東海第二発電所

火災による損傷防止 (審査会合コメント回答)

平成29年9月19日
日本原子力発電株式会社

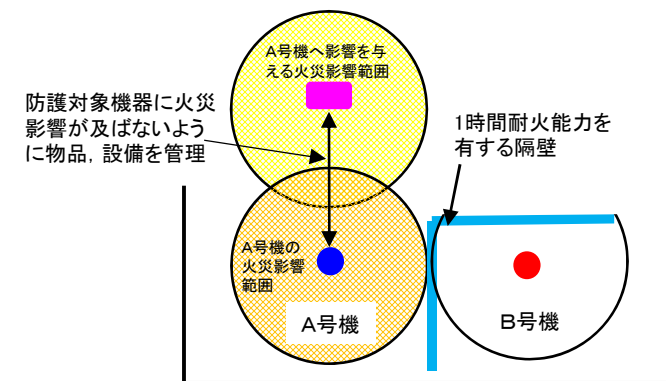
系統分離対象の耐火隔壁が、原子炉建屋1階電気室120/240V計測用電源母線盤のような矩形となるものについては、その形状の妥当性について別途説明すること。

- ◆ 原子炉建屋1階電気室内の再配置を検討した結果、当該電源母線盤は、同じ安全区分Ⅱの設備が設置される場所に移設する設計となり、矩形の耐火隔壁の設置は不要となった。
- ◆ 再配置については、指摘事項No.502-6の回答にて説明

火災防護に係る審査基準 2.3.1(2)に示されるa. (3時間以上の耐火能力を有する隔壁等), b. (6m離隔＋火災感知・自動消火), c. (1時間の耐火能力を有する隔壁等＋火災感知・自動消火)のいずれかにて系統分離を実施

なお、対策cにより系統分離する場合で、機器が隔壁等で囲われていない場合、隔壁が設置されていない方向への火災影響及び隔壁が設置されていない方向からの火災影響を考慮し、可燃物や火災源となり得る設備の配置を禁止することを火災防護計画に定め管理する

【原子炉建屋1階電気室の配置イメージ】

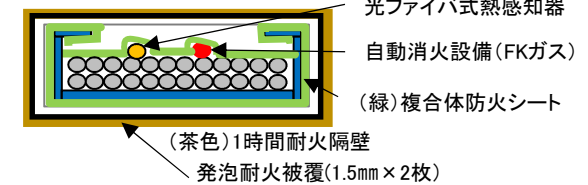
- ・電気室での影響軽減に対して、区画なり区域を作って、その中にあるものを適切に系統分離する、もしくは区画間で適切に系統分離されていることを説明すること。
- ・電気室での影響軽減(系統分離)に関して、火災区域(区画)の設定と機器毎の影響軽減に対する考え方を整理して説明すること。

- ◆ 原子炉建屋1階電気室には、ひとつの火災区域の中に安全区分Ⅰ、Ⅱ、Ⅲの設備が配置されているため、機器を安全区分毎に、「1時間耐火能力を有する隔壁＋火災感知設備・自動消火設備」の基準要求に従い系統分離(ⅠとⅡ、Ⅲ)を実施する。
- ◆ 区画を跨がるケーブルトレイは、安全区分毎に「1時間耐火能力を有する隔壁＋火災感知設備・自動消火設備」の基準要求に従い系統分離を実施する。

- ◆ 火災の影響軽減として、以下のように、火災区画内又は隣接する火災区画間の延焼を防止する設計とする
 - 機器を安全区分毎に系統分離(1時間の耐火能力を有する隔壁を設置)
 - 火災感知設備は、区画毎に、固有の信号を発する異なる種類の感知器(アナログ式熱及び煙)を設置
 - 自動消火設備は、全域自動消火設備(消火ガス:ハロン1301)とし、区画毎に単一故障を考慮し、選択弁を多重化するとともに、容器弁(ハロンガスボンベ含む)について、必要本数より1本以上多く配備
 - ケーブルトレイについても、トレイ単位で1時間の耐火隔壁で分離するとともに、トレイ単位(複合体内)に感知・自動消火設備を設置

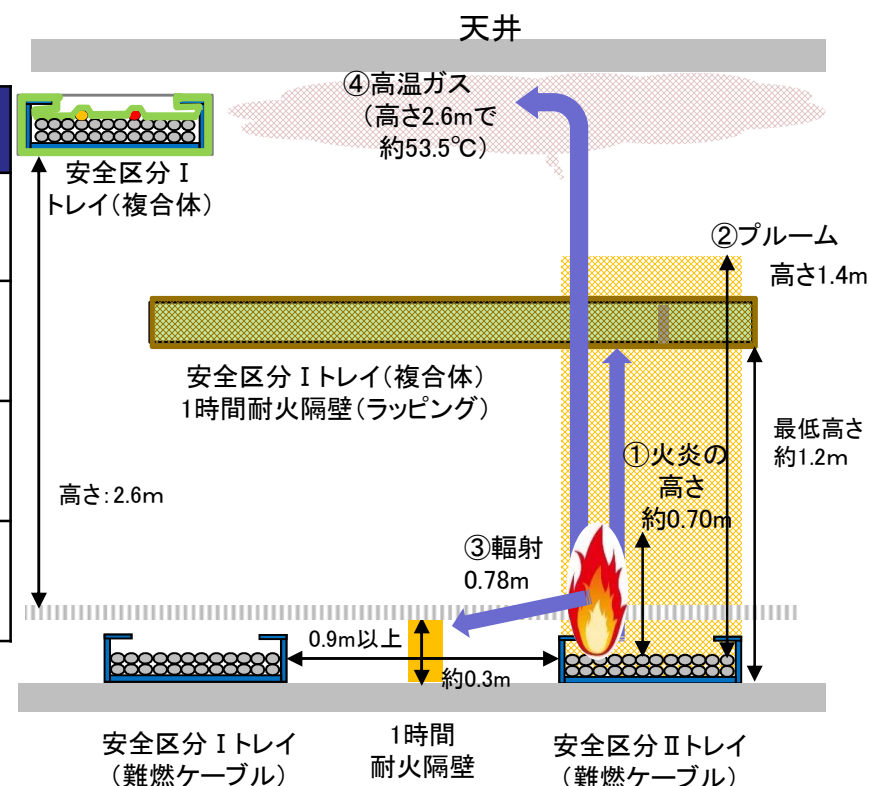
ケーブル処理室床面に新設するケーブルトレイの系統分離について、火災影響評価ガイドに則った火災影響評価を行い、その結果を示すこと。

◆ 床面に設置するケーブルトレイの火災影響評価を実施し、分離対策に問題ないことを確認した。

評価項目	評価結果	異区分トレイへの影響	異区分トレイへの対策	備考
①火炎の高さ	約0.7m	影響範囲内にトレイなし	—	
②プルーム	高さ1.4m (上部ケーブルへの影響範囲)	影響範囲内にトレイあり	1時間耐火隔壁(ラッピング)設置	トレイ最低高さ: 床面上約1.2m
③輻射	0.78m (隣接ケーブルへの影響範囲)	影響範囲内にトレイなし	1時間耐火隔壁設置(輻射熱遮断)	耐火隔壁高さ約0.3m
④高温ガス	約53.5℃ (天井(2.6m)部の温度)	影響なし	—	天井近傍トレイ高さ: 2.6m

※: ケーブル損傷基準は、火災影響評価ガイドに記載される熱可塑性ケーブル損傷基準(NUREG/CR-6580)温度205℃又は輻射熱6kW/m²を適用

「主蒸気隔離弁の誤閉止」の事象過程

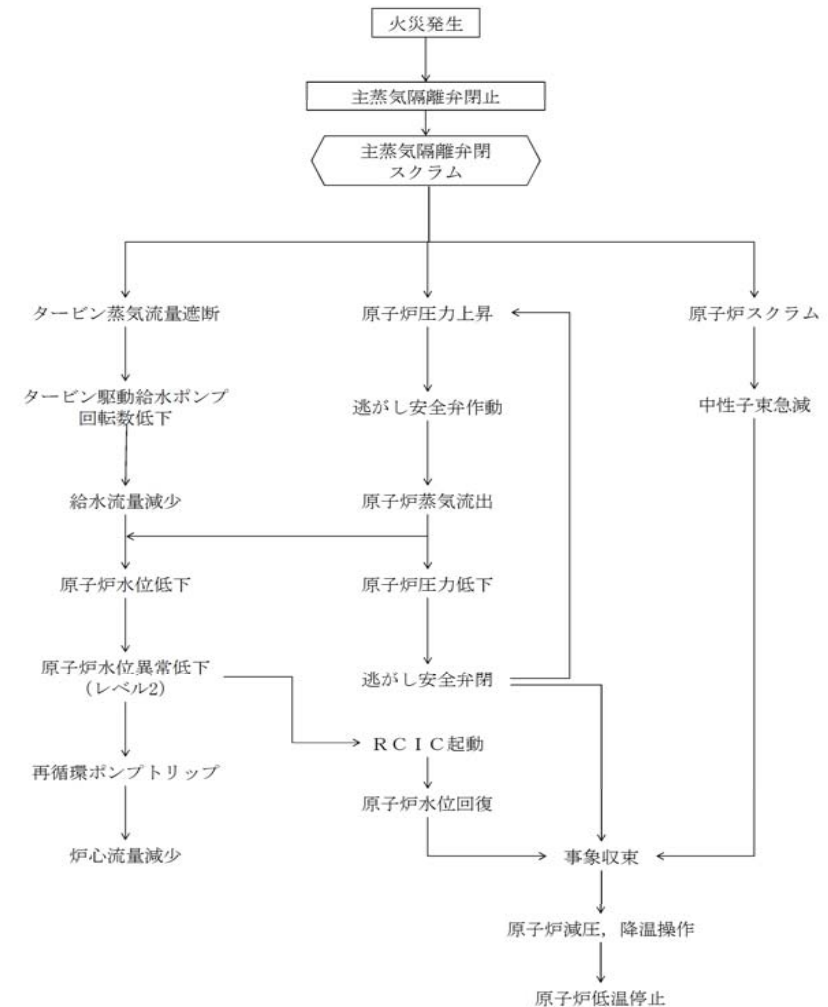
- ・火災起因による過渡事象に対して、単一故障を想定しても収束させることができることを整理して説明すること。
- ・高温停止だけでなく低温停止できるものとしての要求に対し、従うべき指針内容を含めて整理して説明すること。

「主蒸気隔離弁の誤閉止」は、原子炉の出力運転中に、原子炉水位異常低下等の誤信号により主蒸気隔離弁が誤閉止し、原子炉出力が上昇する事象である。

本事象は、主蒸気隔離弁に関する制御盤、制御ケーブル等が単一の内部火災による影響を受けると発生する可能性がある。

本評価では、中央制御室に設置されている次の制御盤が火災の影響を受けることでインターロックが誤動作し、主蒸気隔離弁が誤閉止することを想定する。

- 外乱発生系の制御盤と安全保護系の制御盤は分離されており、火災の影響を受けないことから、安全保護系の単一故障を考慮しても、他の安全保護系により原子炉はスクラムする。

- 「緊急時炉心冷却系操作盤」が外乱発生系と対処系で同一の制御盤であるが、当該操作盤内は安全区分に応じて延焼防止対策により分離されているため、火災の影響を受けない。
- 「緊急時炉心冷却系操作盤」以外の制御盤(緊急時炉心冷却系DIV-I-1／II-1トリップユニット盤、及び各継電器盤)は、いずれも外乱発生系の制御盤とは離隔距離があるため、火災の影響を受けない。
- したがって、原子炉隔離時冷却系、残留熱除去系等の高温停止及び低温停止に必要な系統の機能は維持される。

以上より、解析上最も厳しくなる安全保護系の単一故障を想定しても、原子炉は自動停止するとともに、高温停止及び低温停止に移行することができることを確認した。
